4.2 降下火砕物の層厚

4.2.2 甲地軽石⑳

第290回審査会合
コメントの範囲

(B-W孔のまとめ)

(B-W孔のCT解析結果)

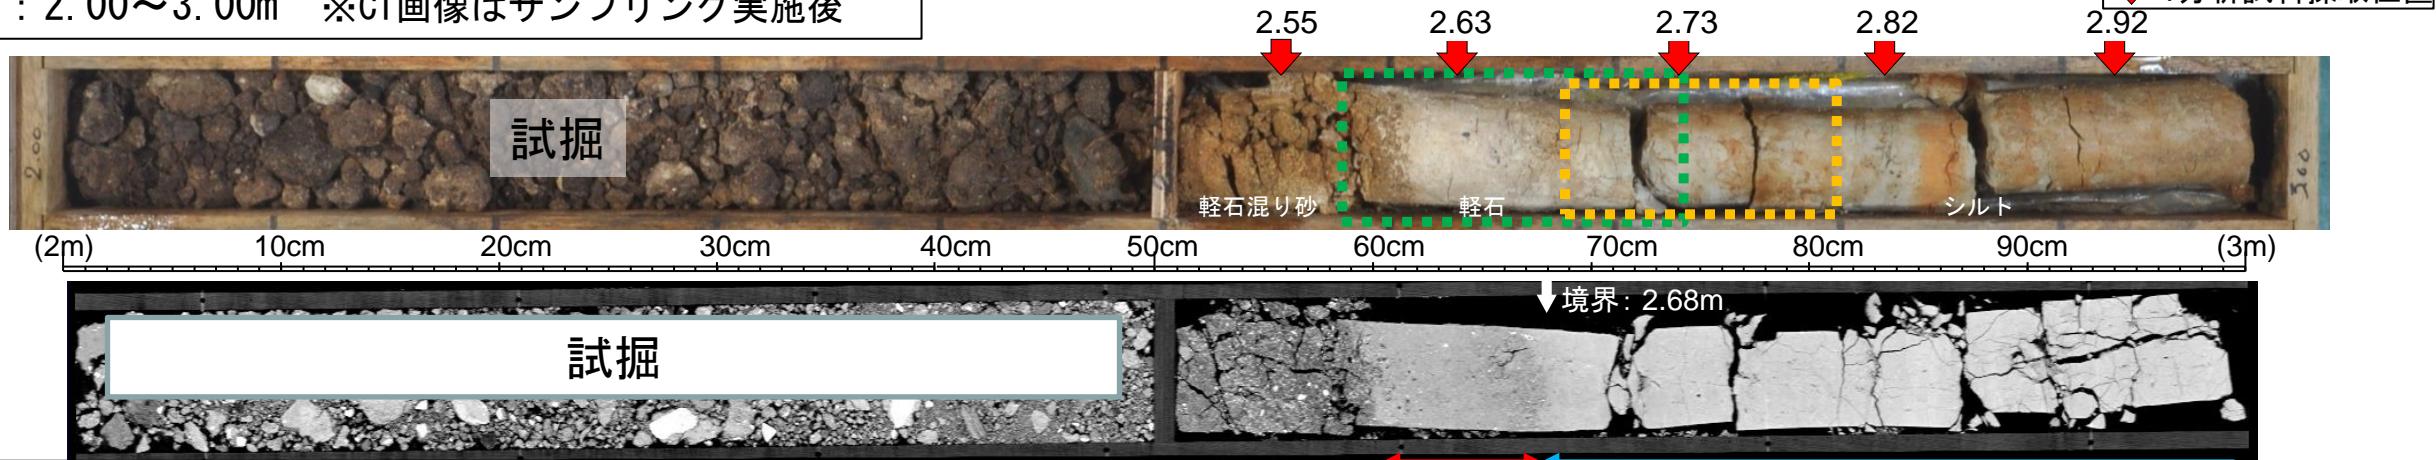
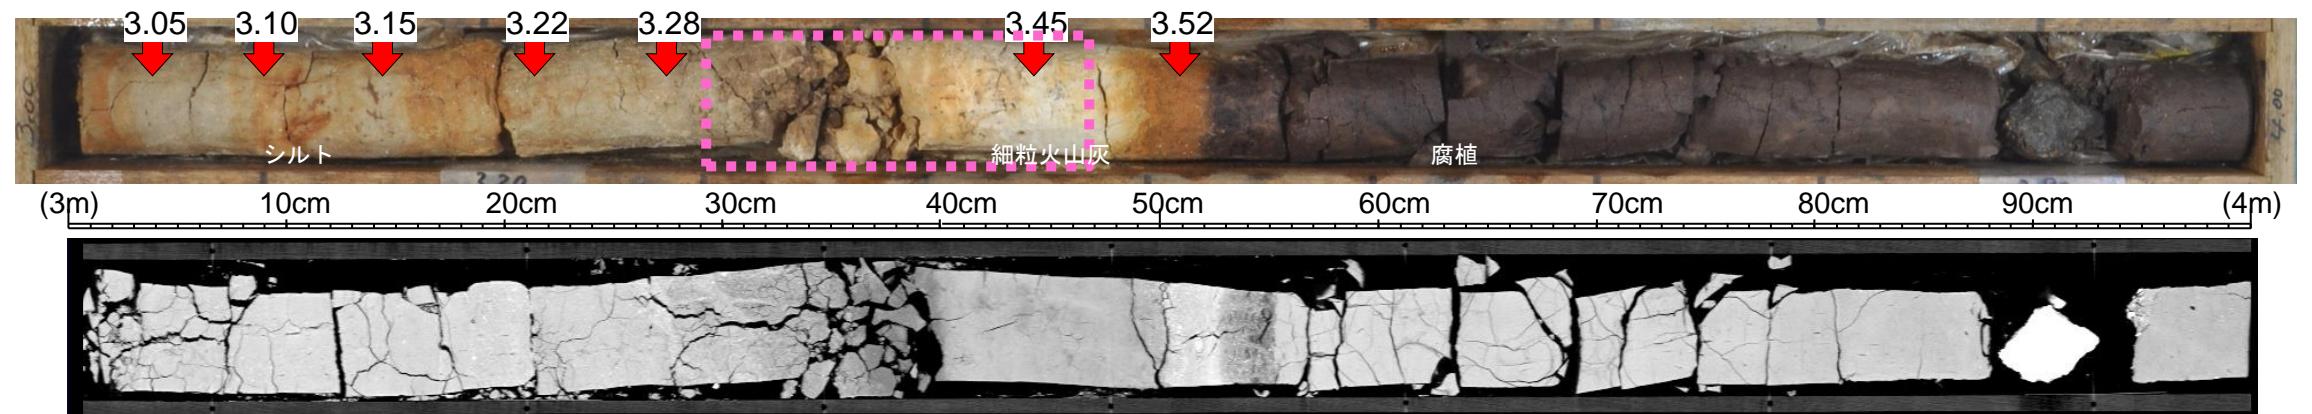
- 肉眼によるボーリングコア観察では、強く風化した軽石層とシルト層、その境界が確認される。
- シルト層下部と細粒火山灰層の境界はコア崩壊により不明瞭となっているが、層相が両者で異なる。
- CTスキャンを実施した結果でも、CT画像において深度2.68mを境に軽石層とシルト層の密度差が存在する。また、深度3.40～3.50m(細粒火山灰)はそれより上位のシルト層と比べ低密度である。

- ご指摘の2.50m～3.51mの範囲のボーリングコア観察およびCT画像では、強く風化した軽石層とその直下のシルト層、下位の細粒火山灰とそ直上のシルト層は、その境界が層相および密度の違いから識別可能である。加えて、顕微鏡観察の結果、軽石層とシルト層と細粒火山灰はそれぞれ異なる粒子構成からなる。
- 本孔において、深度2.60m～2.68mの甲地軽石と認定していた箇所では火山灰分析を実施した結果、強く風化を受けており既知テフラとの対応関係は不明である。
- 深度3.36m～3.52mに挟在する細粒火山灰を分析した結果、洞爺火山灰に対比され、これより上位の軽石層は甲地軽石には対比されないことが分かった。

- 甲地軽石は認められなかった。

(B-W孔の火山灰分析結果)

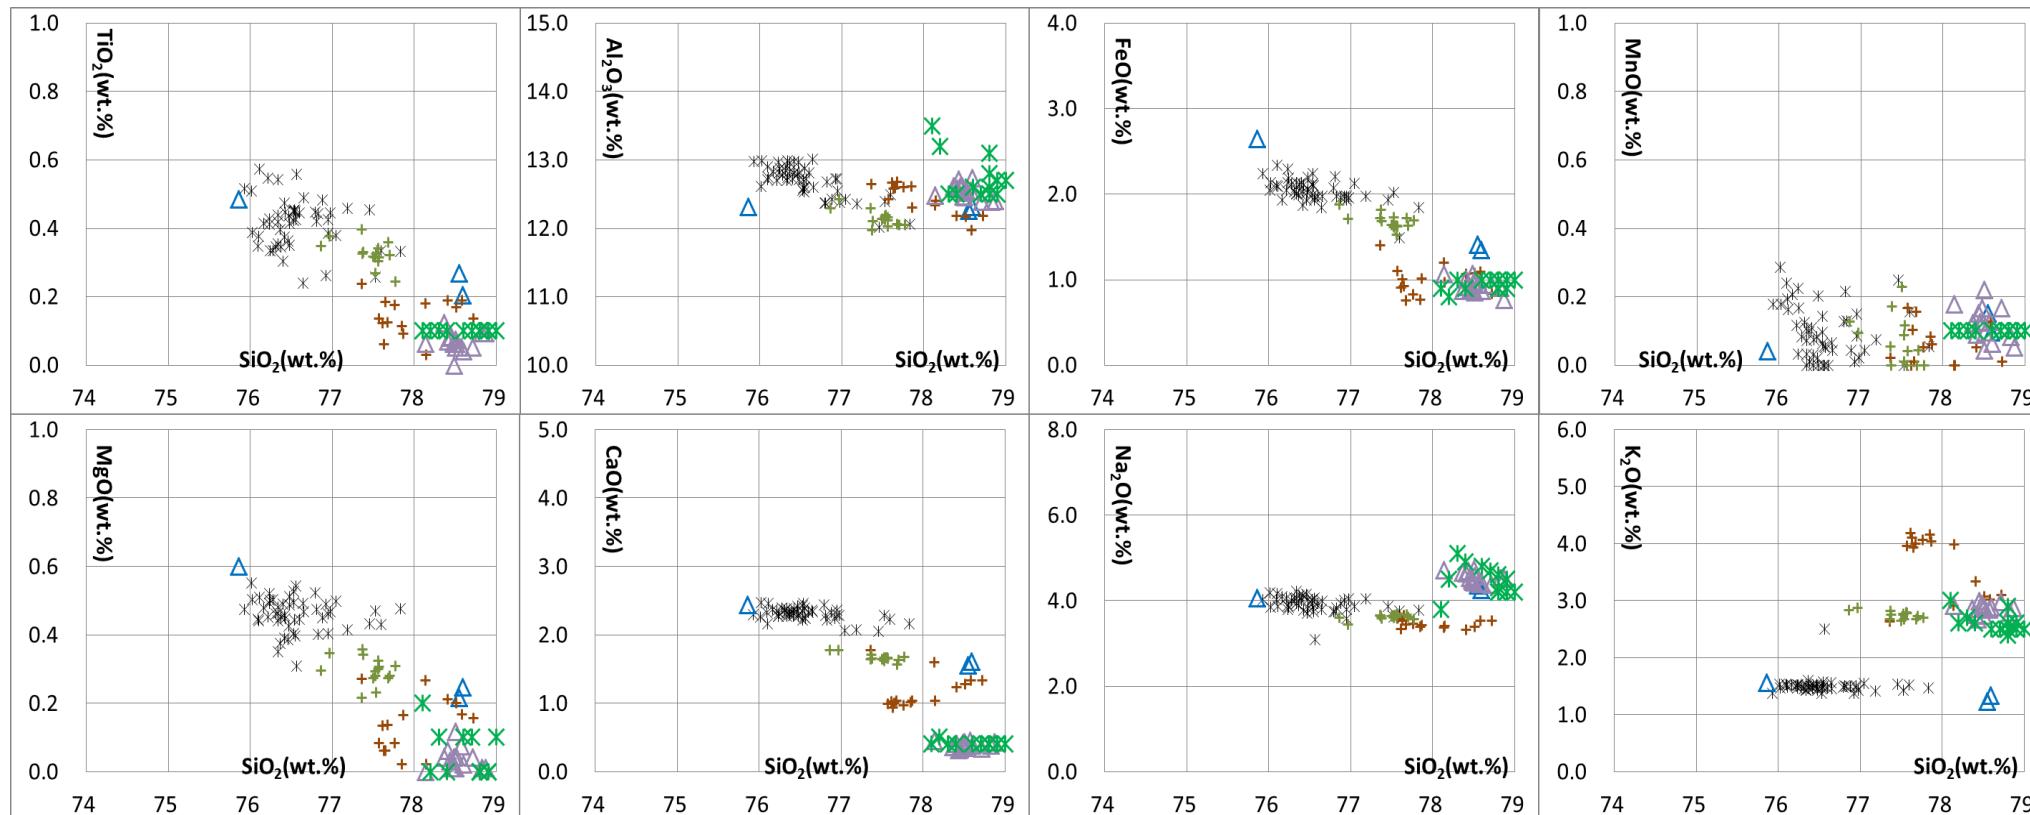
- 深度2.63mでは斜方輝石と単斜輝石を含み、ホルンブレンドを含まない。
- 火山ガラスは、強く風化を受けており、屈折率測定は実施できなかった。主成分化学組成では、組成が広く分離した。
- 深度2.60m～2.68mの軽石層は、強く風化を受けており既知テフラとの対応関係は不明である。
- 一方、深度3.45mの細粒火山灰の分析結果は洞爺火山灰(町田・新井, 2011)の分析結果と概ね整合的である。
- 従って、洞爺火山灰より上位に位置する深度2.63mの軽石は甲地軽石とは異なると判断した。
